設計番号	02817-010	工事名	長崎県環境保健センター (仮称) 建築工事	棟名	D-13
図名	1階平面詳細図 (5)			縮尺	1/50
図尺		作成		作成日	H17.6
一級建築士事務所 福岡県知事登録 第1-11146号 建設コンサルタント 登録番号 第11-843号					
一級建築士大臣登録 第198672号 嶋田 秀雄					
					35

図号	2階平面詳細図(2)	Y7 ~ Y12	1/50	D-16
図名	長崎県環境保健研究センター(仮称) 建築工事			
図種	共同企業体			
作成者	H17.6			
承認者	38			
設計者	一級建築士事務所 福岡県知事登録 第1-11146号 建設コンサルタント 登録番号 第11-843号			
監理者	一級建築士大臣登録 第198672号 嶋田 秀雄

H.18.5.15 プロット図提出 H.18.5.25 修正図 長崎県衛生公署研究所提出 H.18.5.29 生活第一機器室 サイド実験台奥行き750を900に7台変更・入口ドアLD-3ドア勝手道に変更。生活第三機器室 サイド実験台奥行き750を900に4台変更及び流し台-15 1800*750*800/105中手・手洗い取付・ドア勝手道に変更。生活第五実験室 サイド実験台-6 1800*750*800を2400*750*800に変更・サイド実験台-6 1800*750*800を1200*750*800に変更・廊下側P S H.18.6.1 修正図 長崎県衛生公署研究所提出 検討及び確認 生活第三機器室 手洗いや器上部アクリル板貼りW=100洗面器+100 H=150くらい H.18.6.5 修正図 長崎県衛生公署研究所提出	H.18.8.17 LD等寸法修正図 H.18.9.23 サイド実験台-6C、D・作業台-8C修正図	2006.9.23建築 修正済 02817-010 長崎県環境保健センター(仮称) 建築工事 2階平面詳細図(3) (X12)~(X17) 1/50 作成日 H17.6 39
---	---	---

設計番号	02817-010	工事名称	長崎県環境保健研究センター (仮称) 建築工事	棟別	D-23
図名	3階平面詳細図 (3) (X8) ~ (X13)			縮尺	1/50
図例		作成		作成日	H17.6
設計者	一般建築士事務所 福岡県知事登録 第1-11146号 建設コンサルタント 登録番号 第11-843号			設計者	45
製図者	一般建築士大臣登録 第198672号 嶋田 秀雄

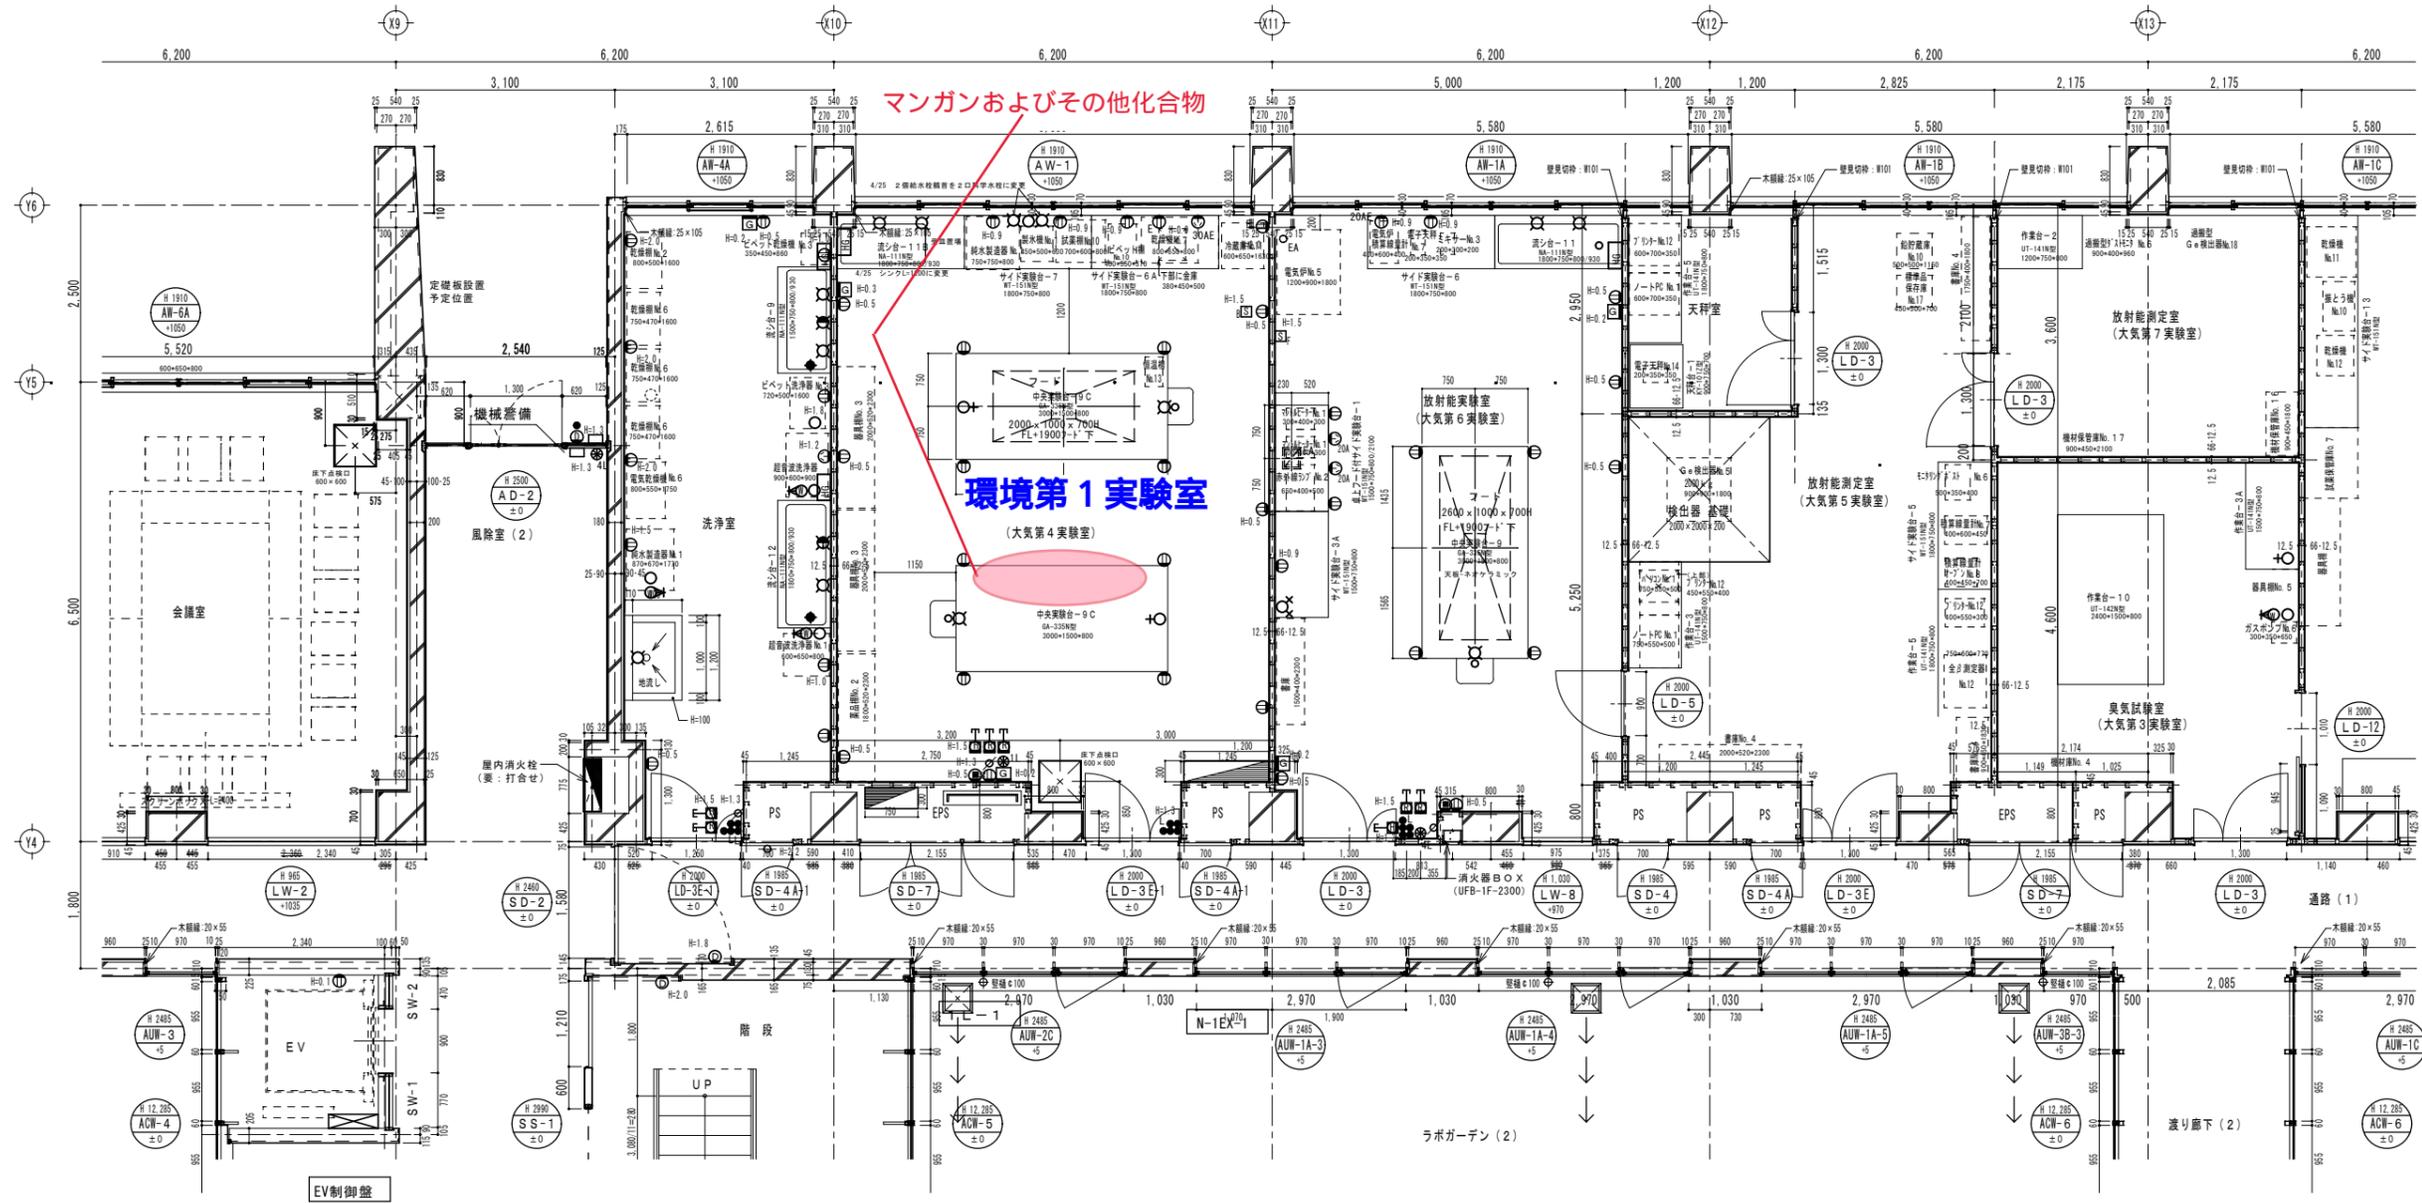
凡例	H.18.5.10 4/28 長崎県衛生公害研究所確認図
	H.18.8.8 L D寸法修正
	H.18.9.25 実験台修正

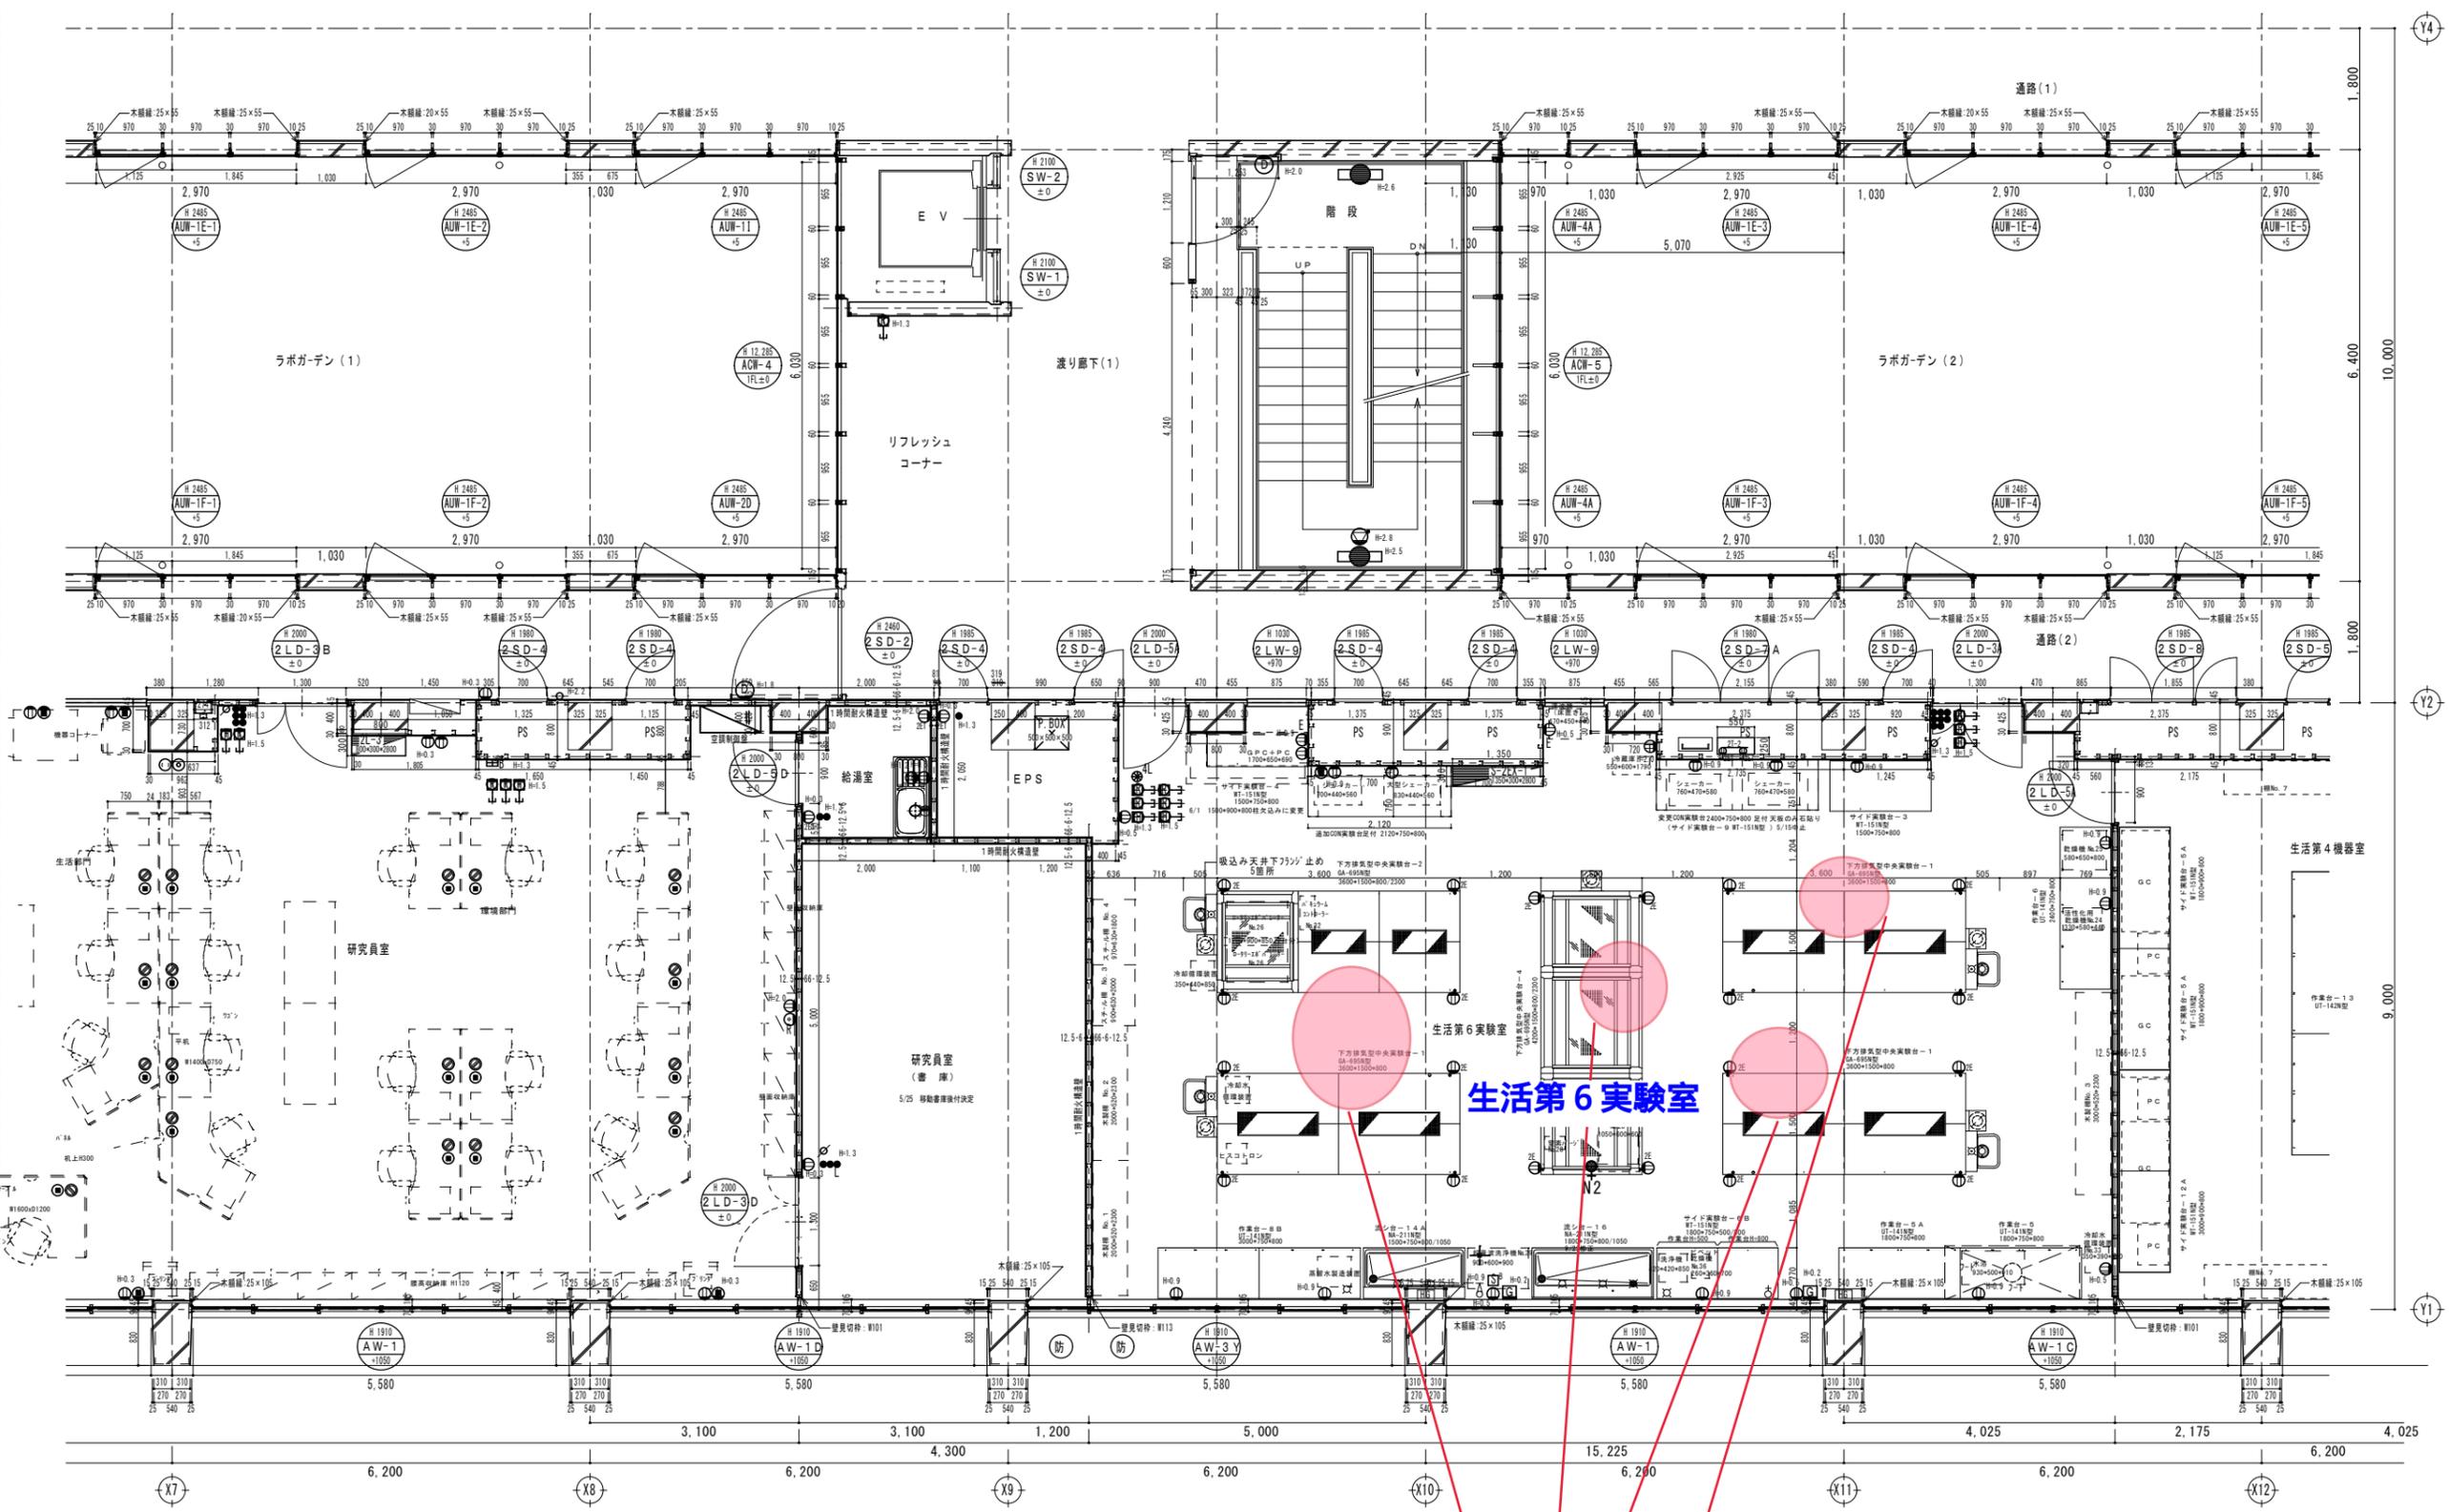
凡例	H.18.5.15 プロット図変更 研究員室(書庫) 1. LD-3壁位置移動 生活第6実験室 2. 追加00A実験台足付 2120*750*800 3. サイド実験台-4 WT-151N型 1500*750*800 (1台止) 4. サイド実験台-9 WT-151N型 2400*750*800 00A実験台に変更
	H.18.5.15 プロット図提出
	H.18.5.25 修正図 長崎県衛生公害研究所提出 5/25 移動書庫後付決定
	H.18.5.26 研究員室 Y2通り 2C3 400*800を465*800に変更
	H.18.6.1 修正図 長崎県衛生公害研究所提出 検討及び確認
	H.18.6.5 修正図 長崎県衛生公害研究所提出

H.18.8.17 LD等寸法修正図	H.18.8.17 LD等寸法修正図
H.18.6.5 修正図 流し台-16 H=800	H.18.6.5 修正図 流し台-16 H=800
H.18.6.1 プロット図変更 生活第6実験室 サイド実験台-4 WT-151N型 1500*750*800(1台)を1500*900*800 柱欠込みに変更	H.18.6.1 プロット図変更 生活第6実験室 サイド実験台-4 WT-151N型 1500*750*800(1台)を1500*900*800 柱欠込みに変更
H.18.8.17 LD等寸法修正図 流し台-16 H=800	H.18.8.17 LD等寸法修正図 流し台-16 H=800
H.18.9.25 作業台修正	H.18.9.25 作業台修正

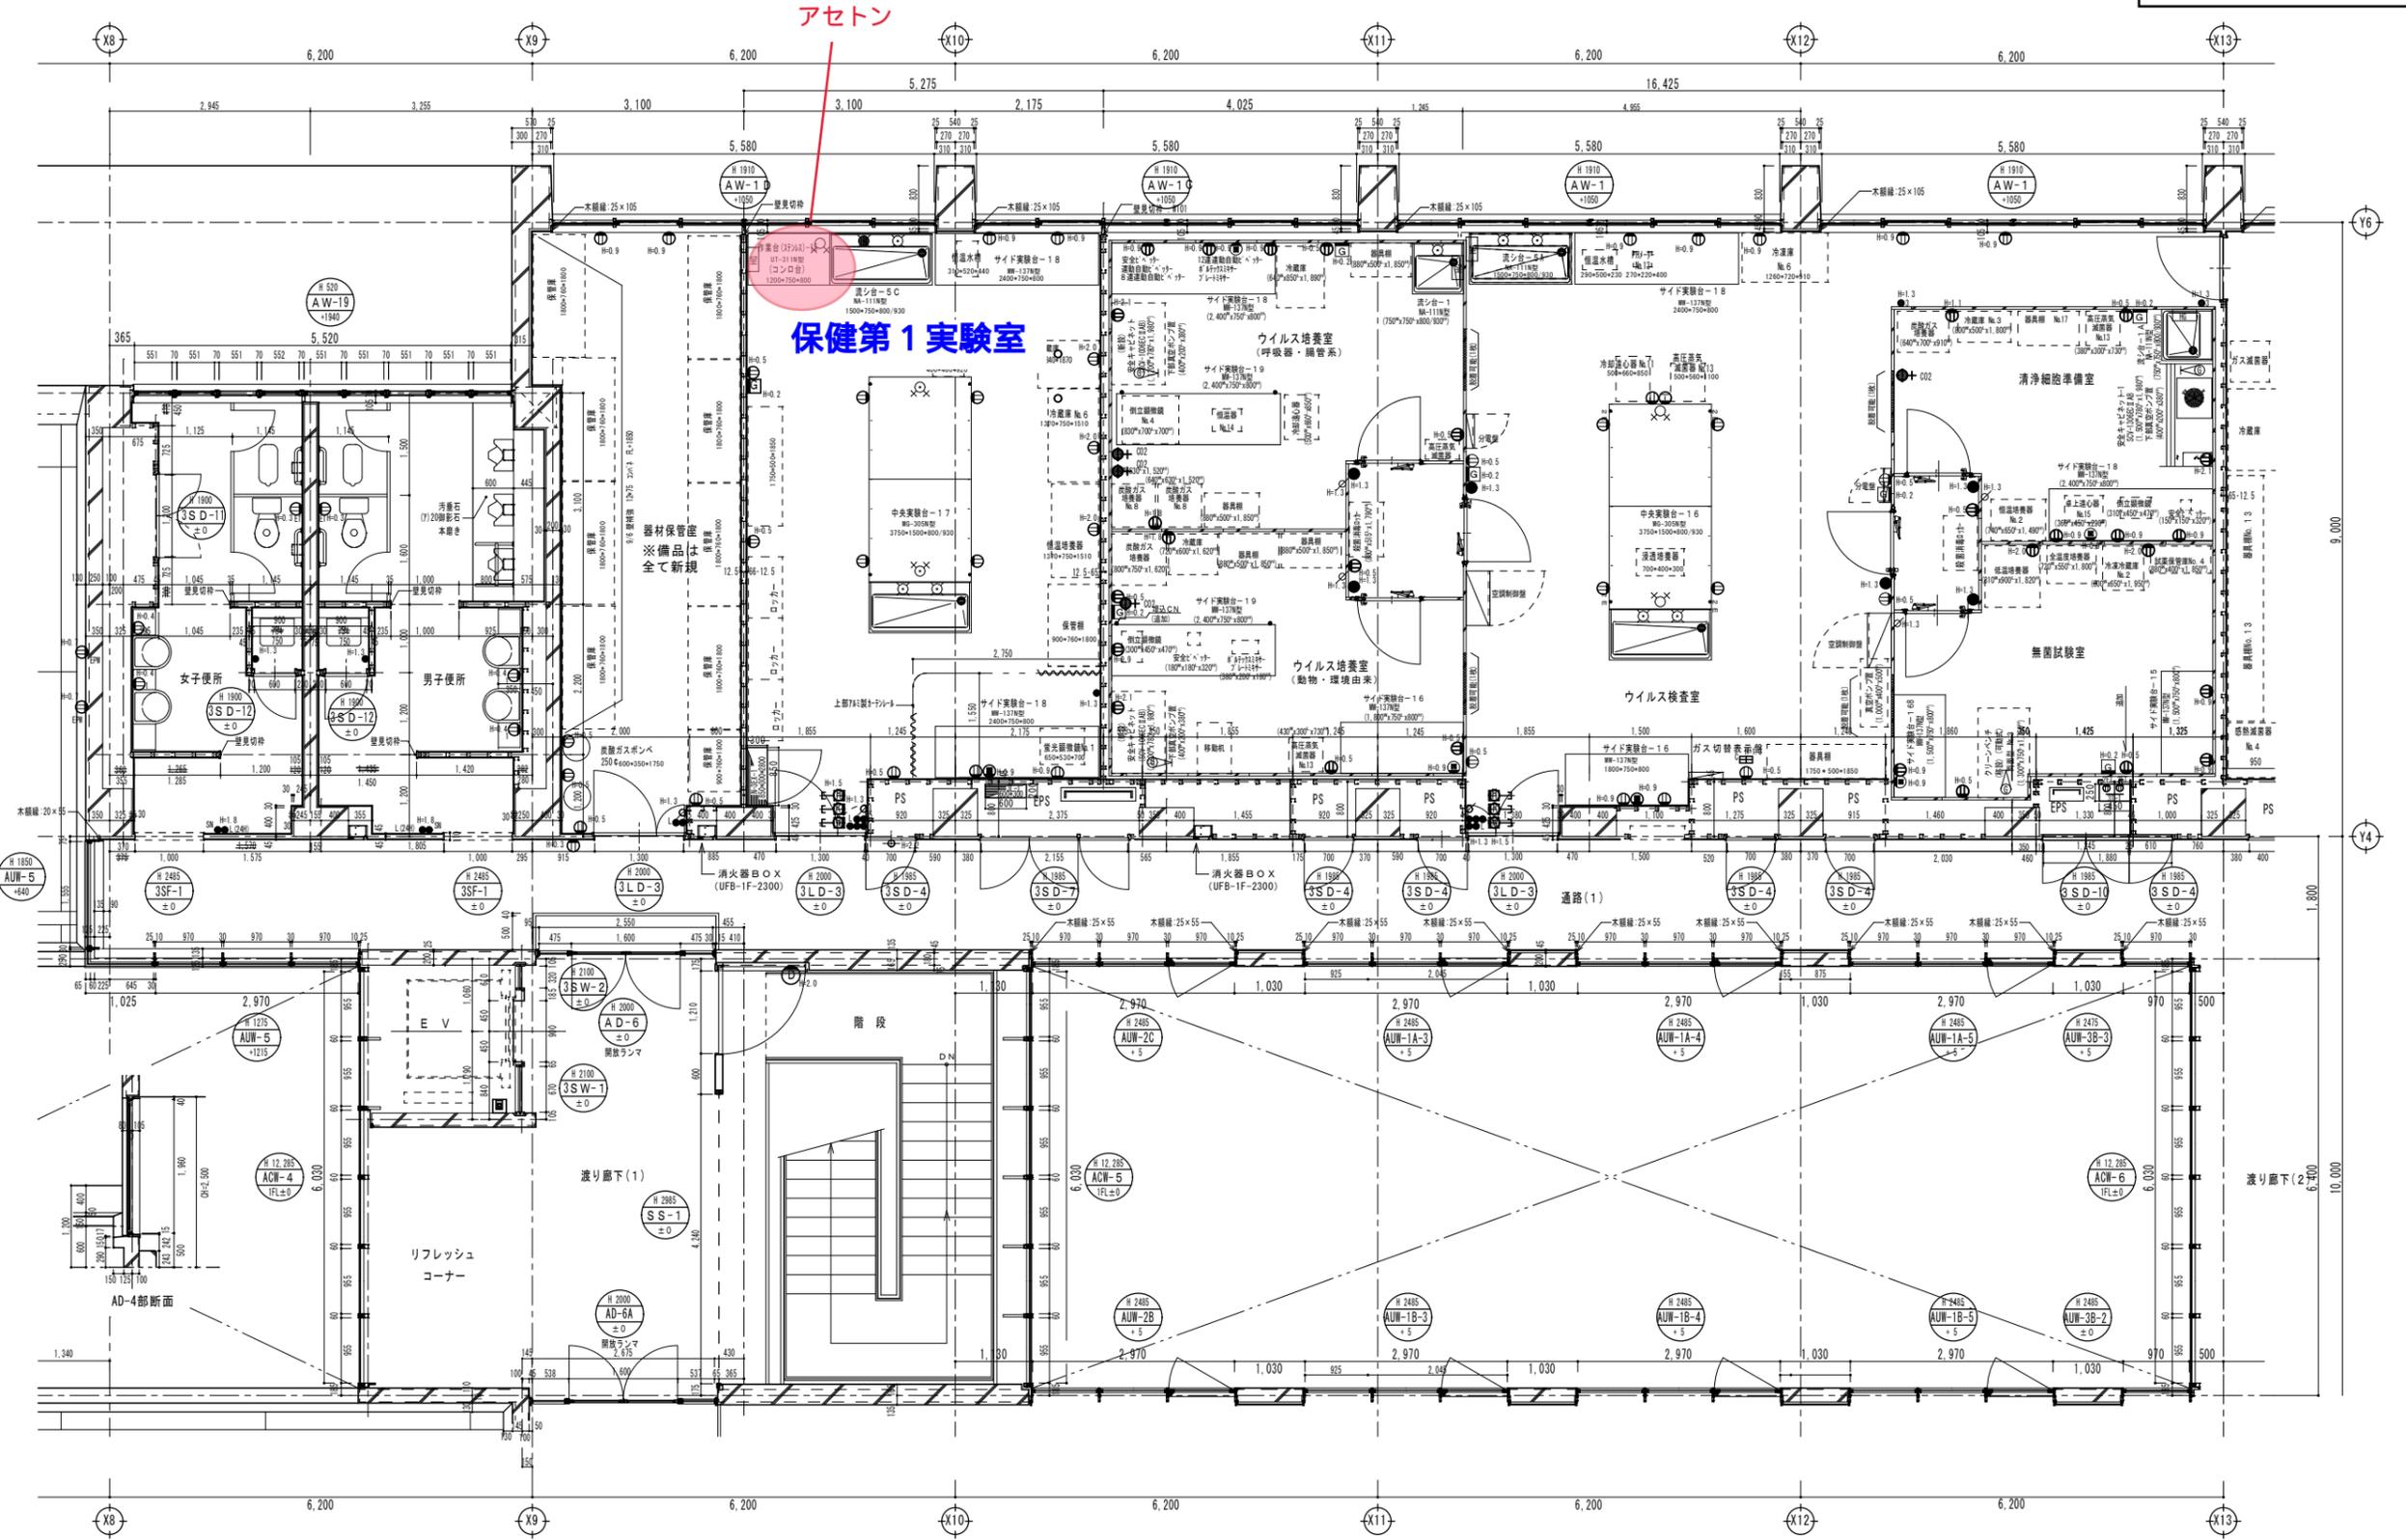
平成18年6月30日 長崎県衛生公署研究所提出
 平成18年7月9日 建築図面修正
 平成18年7月14日 打合せ事項 建築図面修正
 平成18年7月31日 ウイルス検査室の無菌試験室サイド実験台-16寸法変更建築図面修正
 平成18年9月25日 実験台修正
